DODATEK č. 2
ke Smlouvě o dílo ze dne 08.12.2023

ZMĚNOVÝ LIST				ZL 1	
Doplnění tukové kanalizace					
Stavba:		SŠSOGHK – Stavební úpravy a přístavba, Gen. Govorova 110, 503 03 Smiřice – stavební práce			
Objekt:		SO01			
Předkládá:		Ing. Aleš Řada		Datum: 12.06.2024	
Odesláno / předáno:		Přílohy / počet listů			
poštou		1) Položkový rozpočet změny		4	listů
e-mailem X		2) Projektové podklady		4	listů, výkresů
osobně X		3) Fotodokumentace		0	listů
1 Technický popis změny:

Stavba: SŠSOGHK-Stavební úpravy a přístavba, Gen. Govorova 110, 503 03 Smiřice-stavební práce

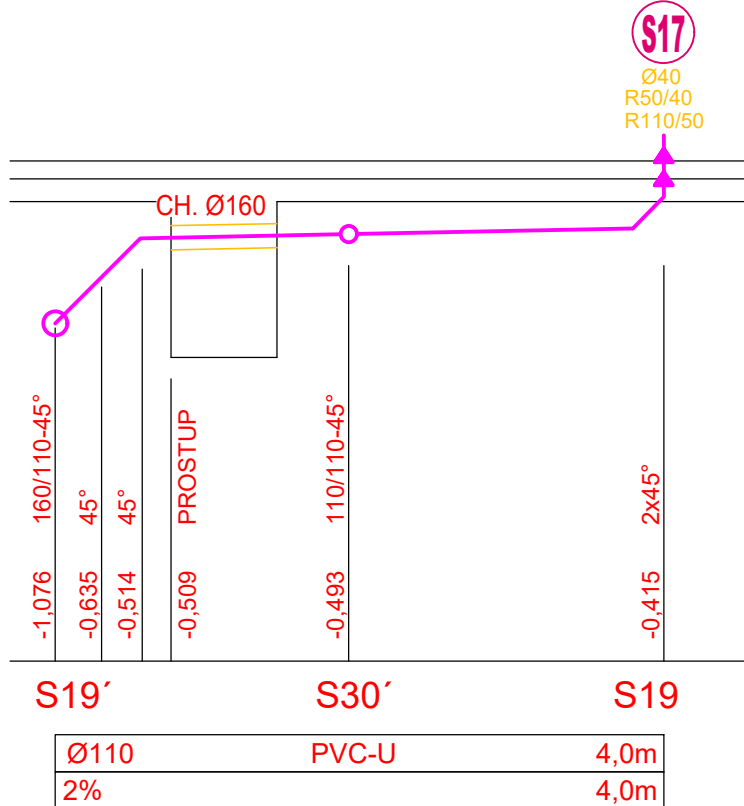
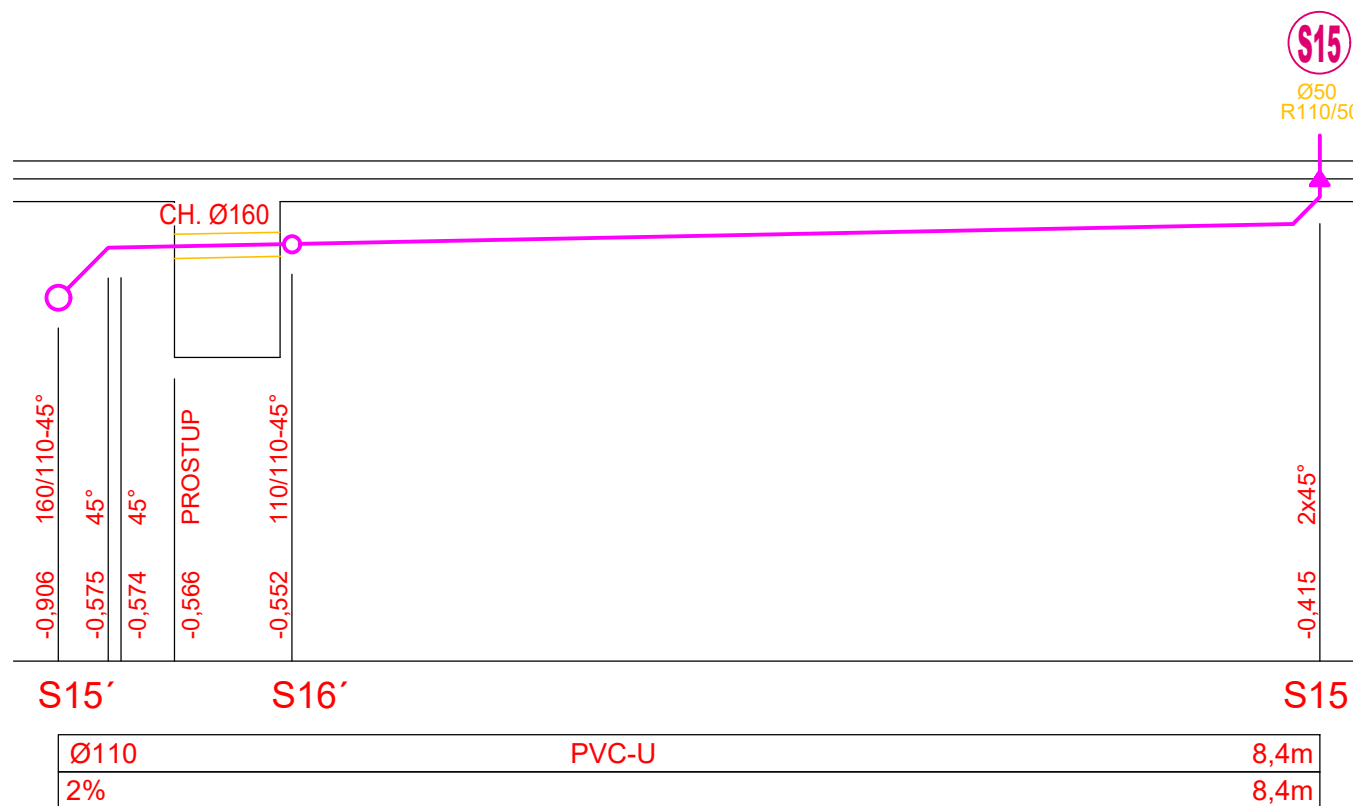
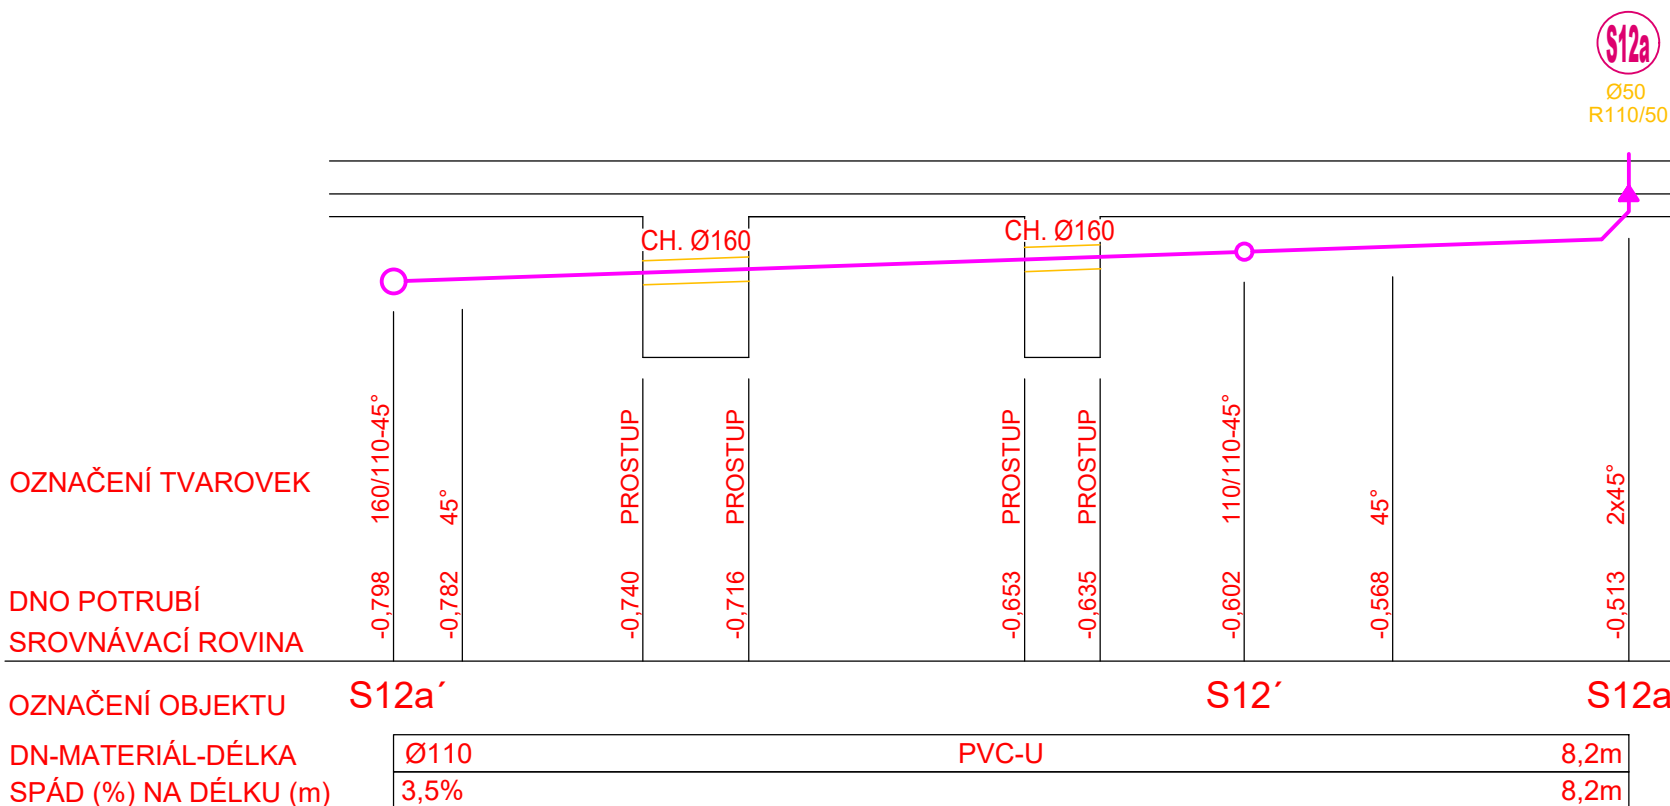
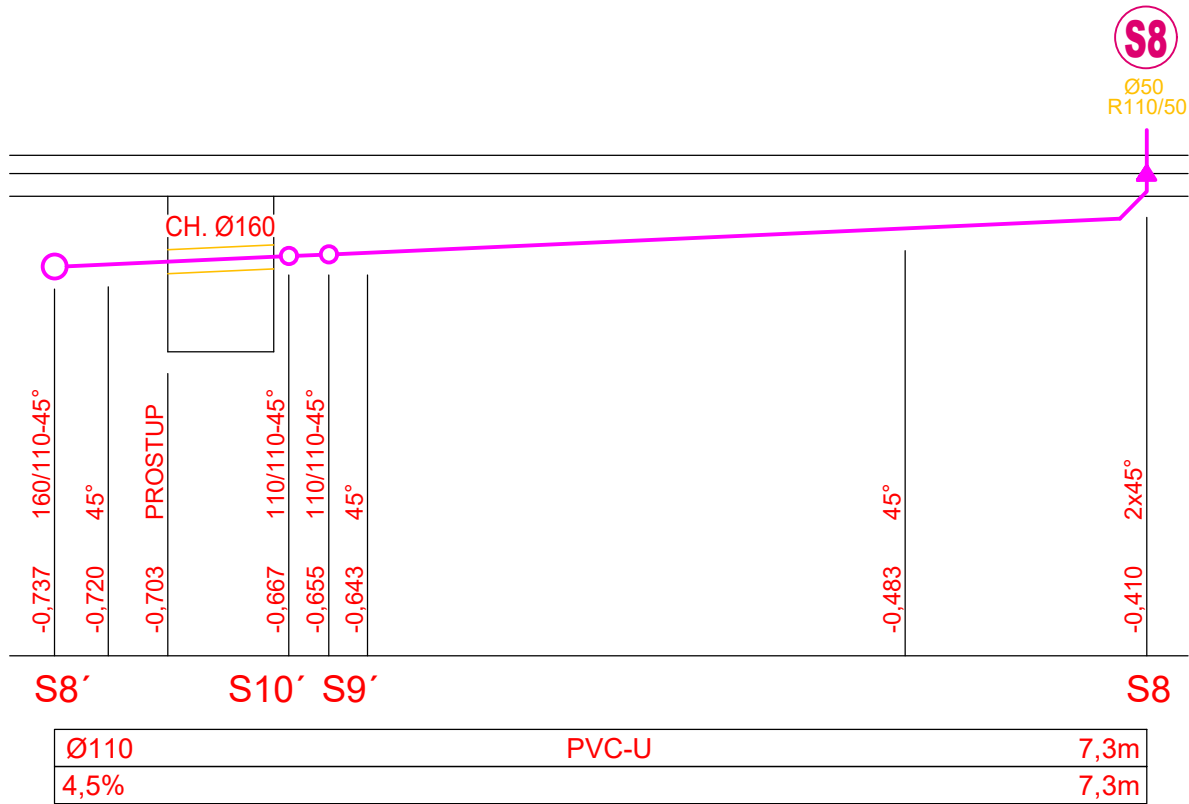
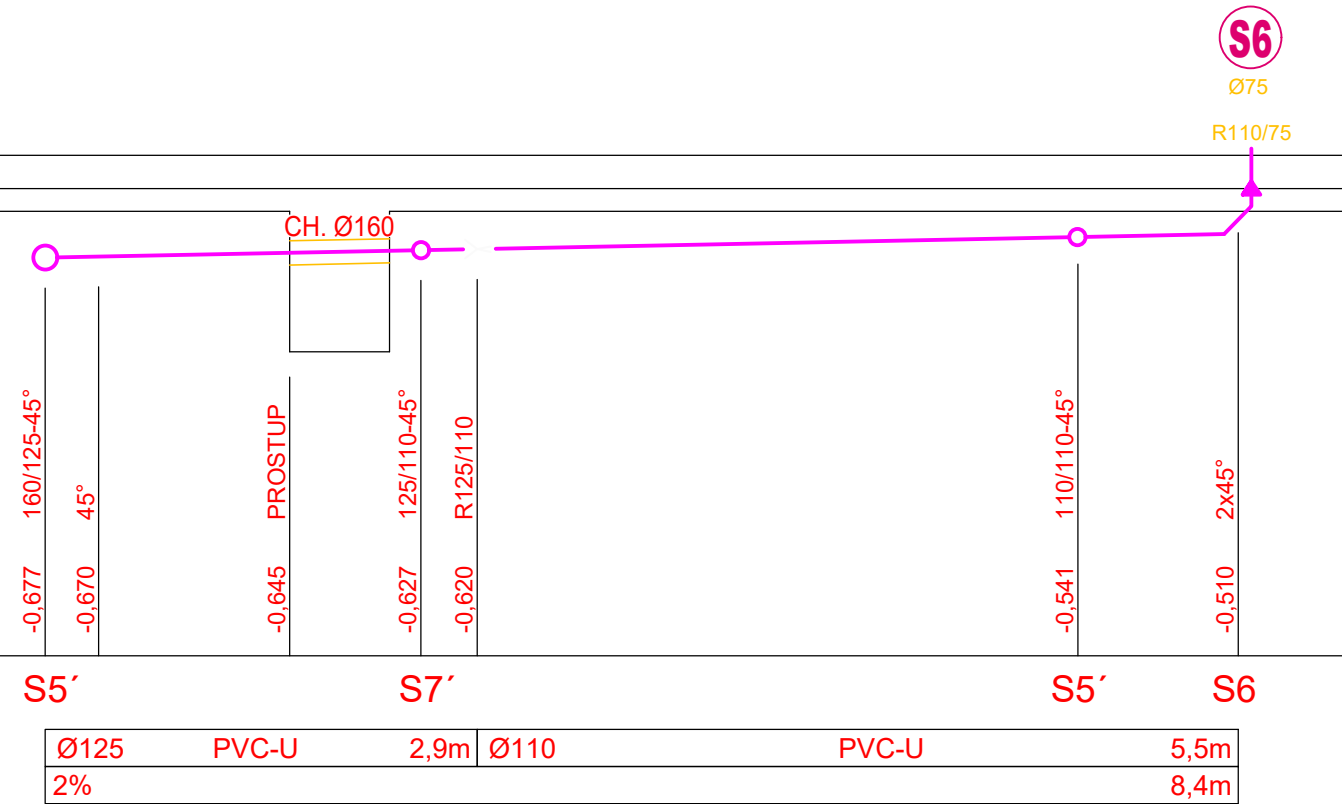
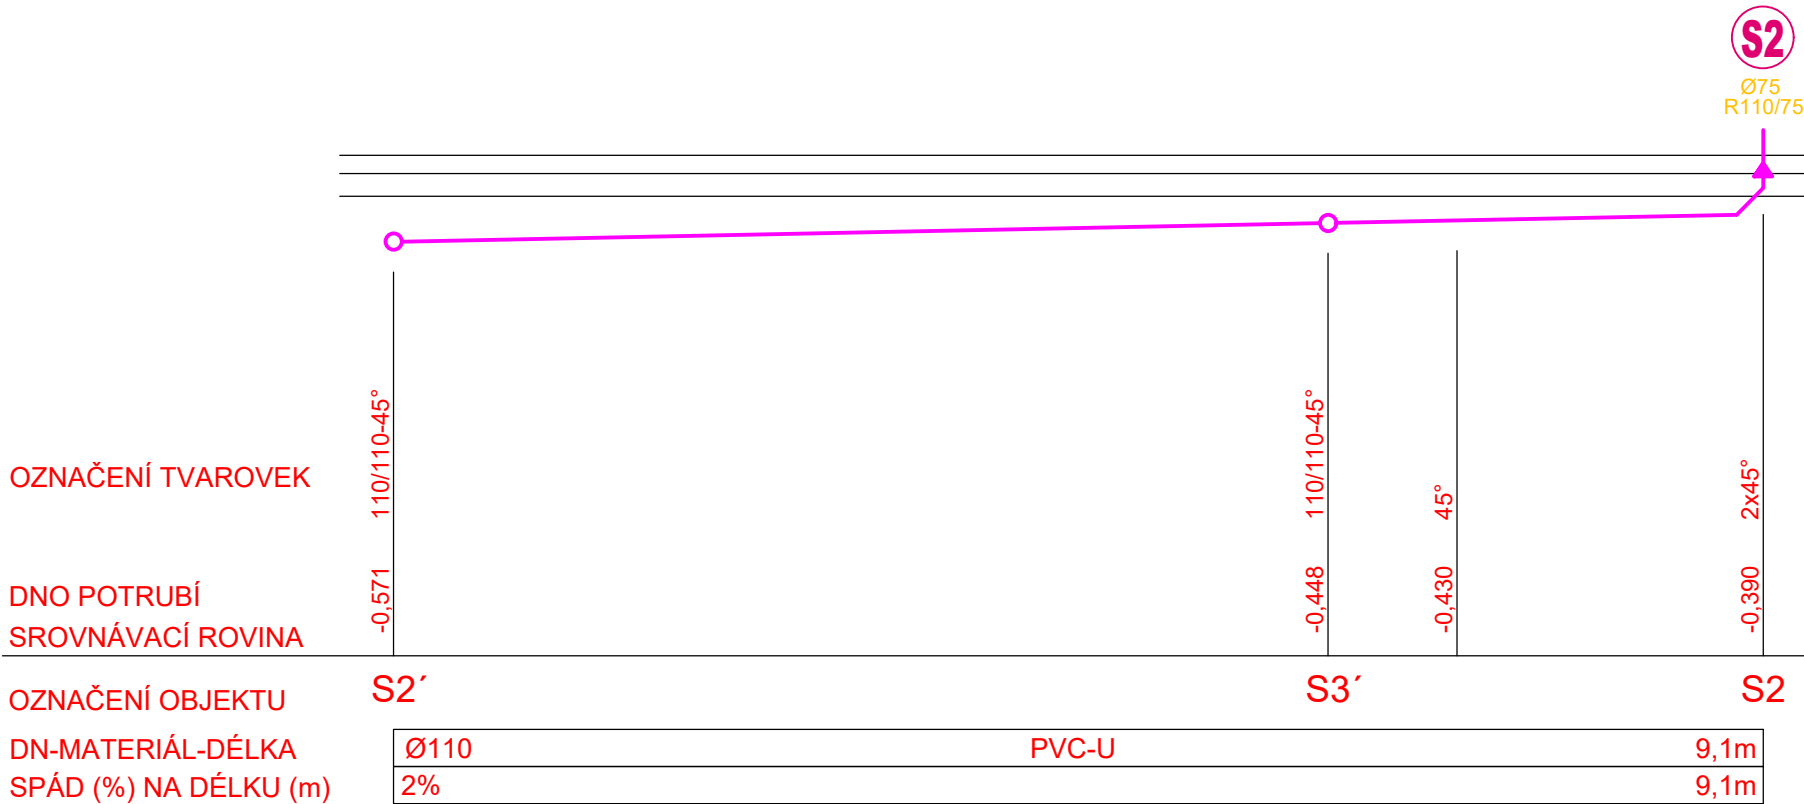
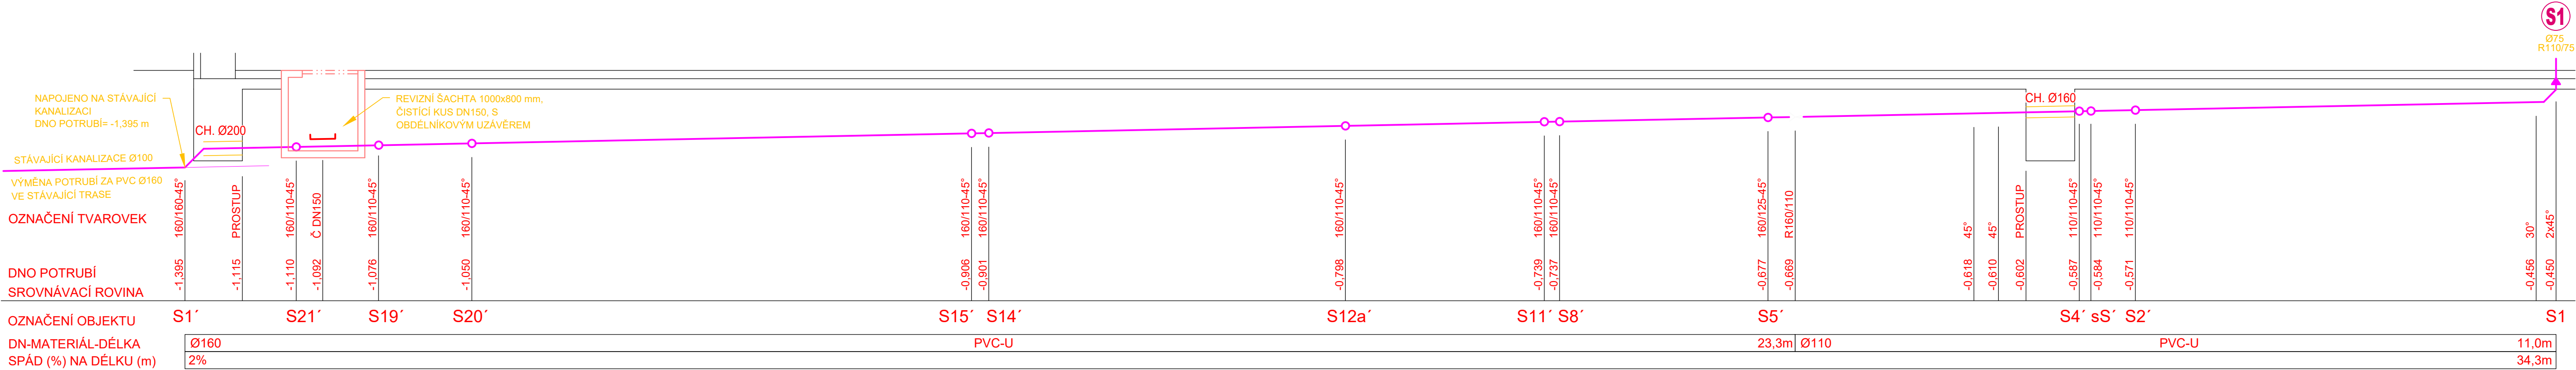
1.1 Popis původního řešení: V původním zadání nebylo obsaženo.					
1.2 Popis nového řešení: Doplnění rozvodů tukové kanalizace včetně lapače tuku - lapolu. U zařízení multifukční pánve je možné, že při jejím používání vzniká nadměrné množství tuků, které není možné vypustit do běžné splaškové kanalizace. Z tohoto důvodu je nutné doplnit rozvod tukové kanalizace zakončené lapolem					
2 Zdůvodnění změny: Jedná se o zadání dodatečných stavebních prací, které nepředstavují podstatnou změnu závazku ze smlouvy na veřejnou zakázku, které nebyly zahrnuty v původním závazku ze smlouvy na veřejnou zakázku, jsou nezbytné, změna v osobě dodavatele není možná z technických důvodů spočívajících zejména v požadavcích na slučitelnost se souběžně probíhající stavební výrobou na staveništi. Tento postup je v souladu s § 222 odst. 5 zákona č. 134/2016 Sb., o zadávání veřejných zakázek.					
3 Vliv na dopracování projektové dokumentace:		X	ANO (uvést jaký dokument)		NE

REVIZE 16.2.2024 - TUKOVÁ KANALIZACE

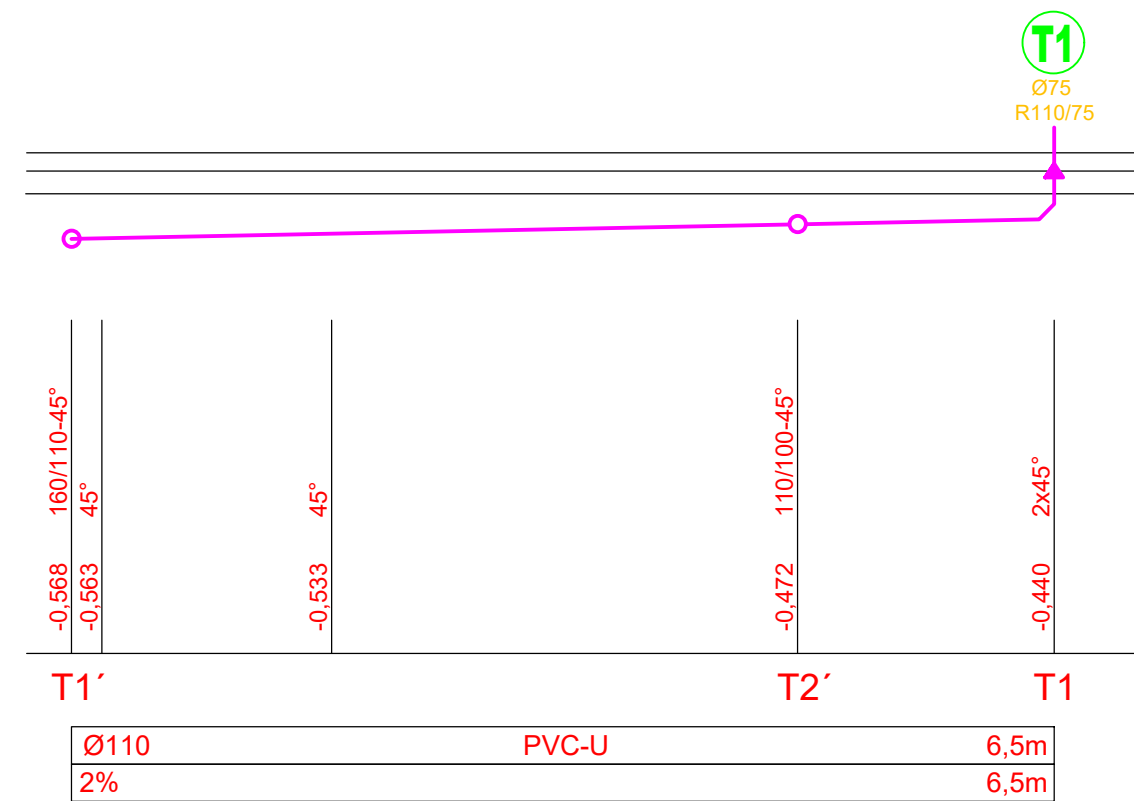
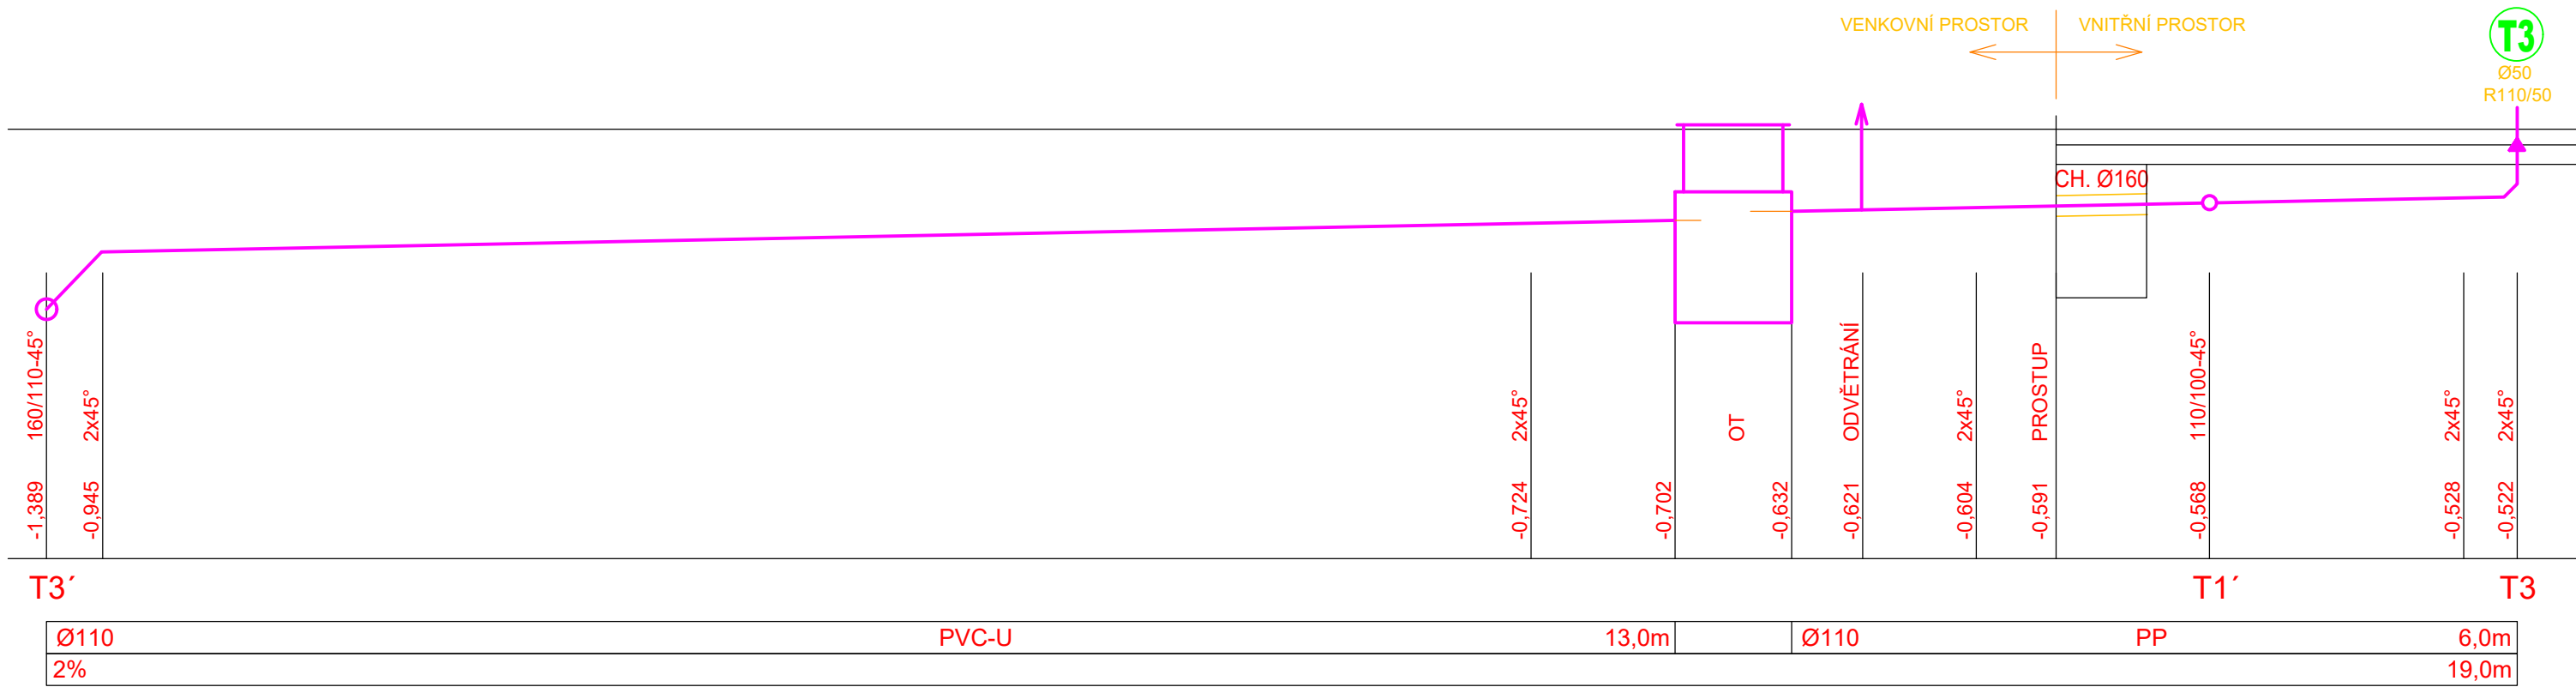
REVIZE 16.2.2024 - TUKOVÁ KANALIZACE
